Krycí list ZBV

Název a evidenční číslo Stavby: II/105 - Severní obchvat Jílového u Prahy, 5211521005 Číslo a název stavebního objektu/provozního souboru (SO/PS) SO 206 Dělicí stěna Radlík, km 0,080-0,395 vpravo Číslo a název podobjektu/rozpočtu:	Číslo SO/PS/ /číslo Změny SO/PS: 206/1	Číslo ZBV: 17.3
--	---	-------------------------------

Změnový list

Název a evidenční číslo Stavby: II/105 - Severní obchvat Jílového u Prahy, 5211521005	Číslo SO/PS / / číslo Změny SO/PS: 206/1	Číslo ZBV: 17.3
Název stavebního objektu/provozního souboru (SO/PS): Dělicí stěna Radlík, km 0,080-0,395 vpravo

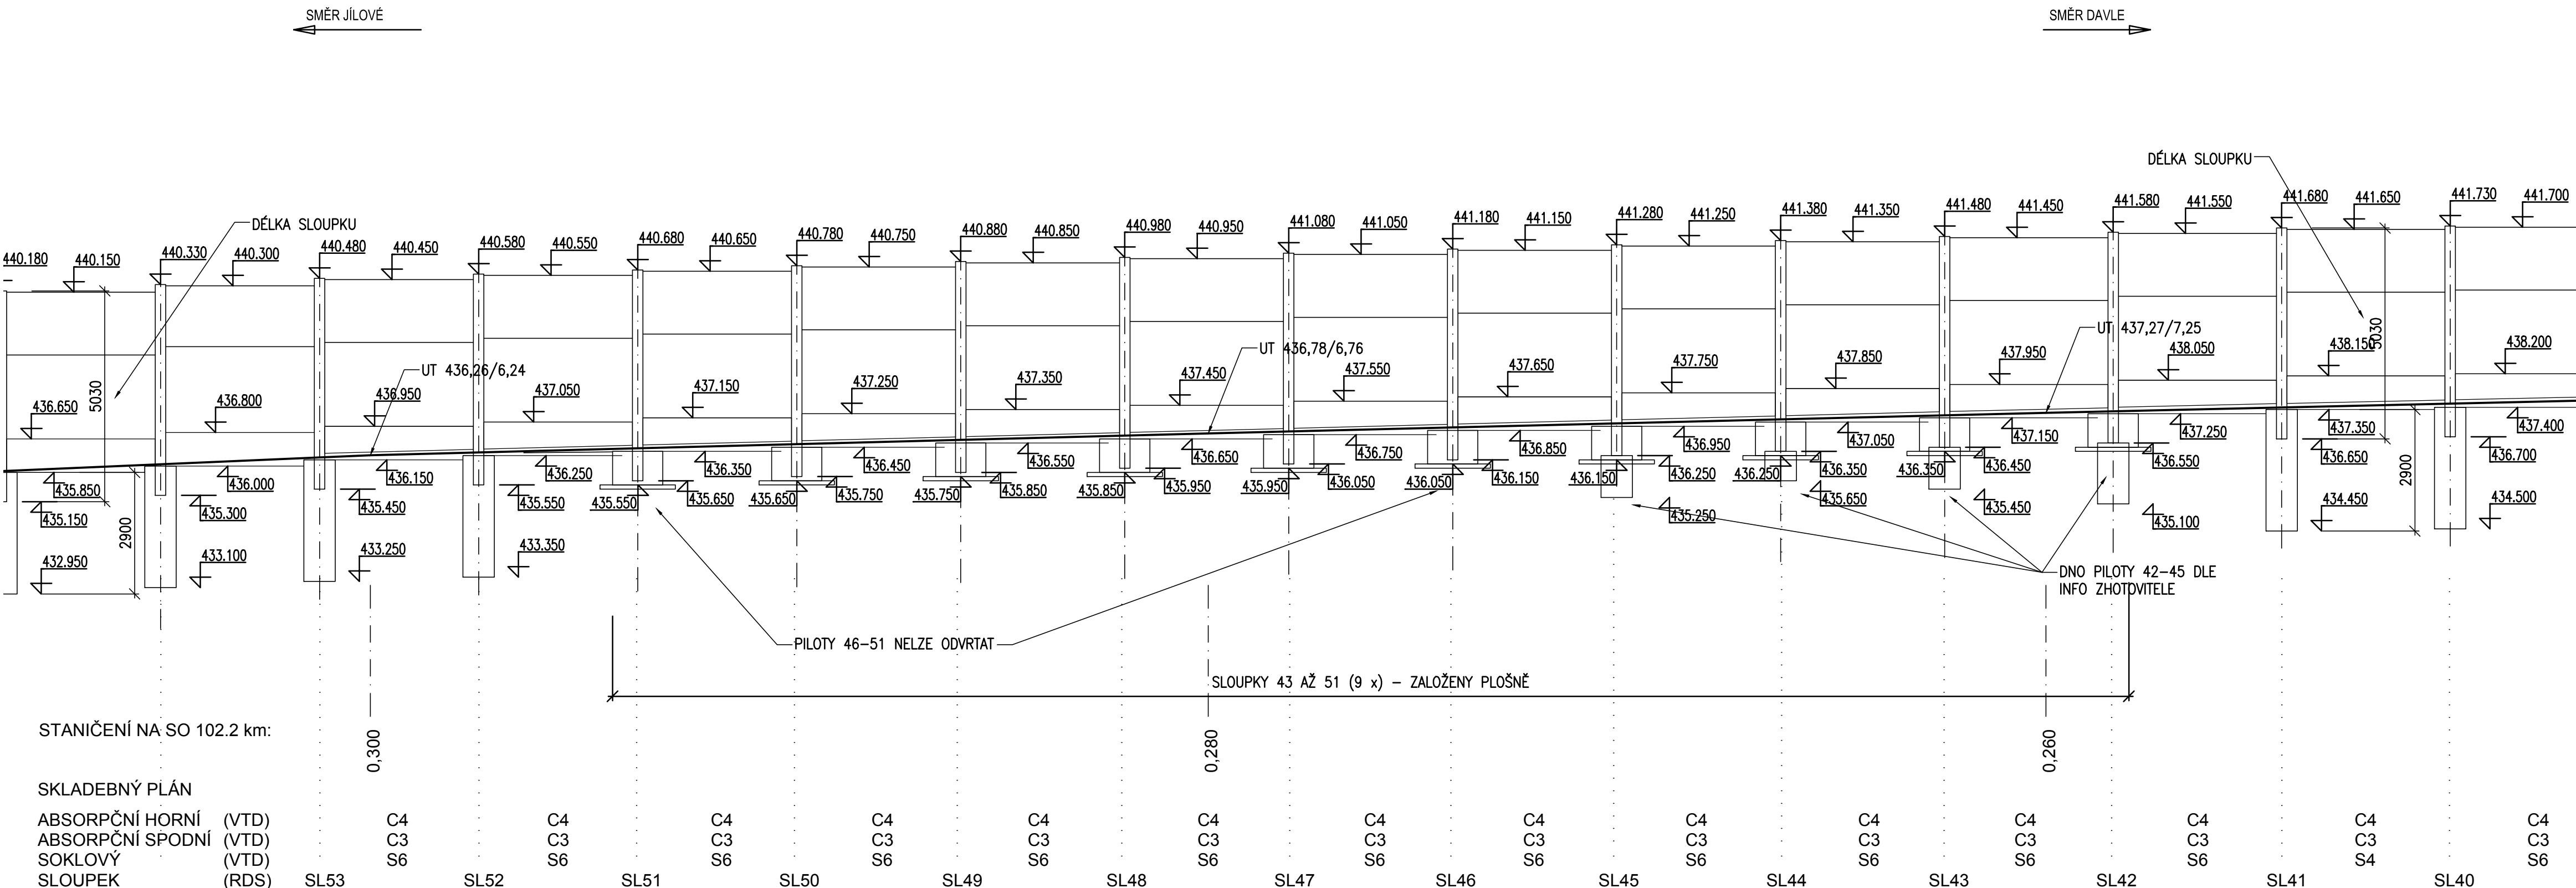
U níže popsaných vrtů pro piloty nebylo možné dosažení projektem požadovaných hloubek, byl zastížen skalní masiv – pod úrovní pilotovací roviny předkvartérní podklad tvořený proterozoickými horninami (metabazalt, andezit) v různém stupni rozpukání i zvětrání, převážně zdravé až slabě zvětralé horniny, horniny pevnosti R3 – R2, viz popis níže.

Pilota č. 42 – vývrt 1,5 m pilota byla zkrácena a zabetonována a bude kombinována s plošným základem

Pilota č. 43 – vývrt 1,1 m pilota byla zkrácena a zabetonována a bude kombinována s plošným základem

Piloty č. 44 - 50 zcela nevrtatelné

Pilota č. 51 - vývrt 1,1 m pilota byla zkrácena a zabetonována a bude kombinována s plošným základem

Změna a

a	Změna založení z hlubinného na plošné	12/2022	
označení změny	text změny – odůvodnění	datum	podpis

Změna založení dělicí stěny

– založení na pilotách délky 3,5 m

– plošné založení pod sloupy č. 46 až 51

- plošné založení v kombinaci s hlubinným založením na pilotách pod sloupy 42 až 45

- pilotové založení pod ostatními sloupy
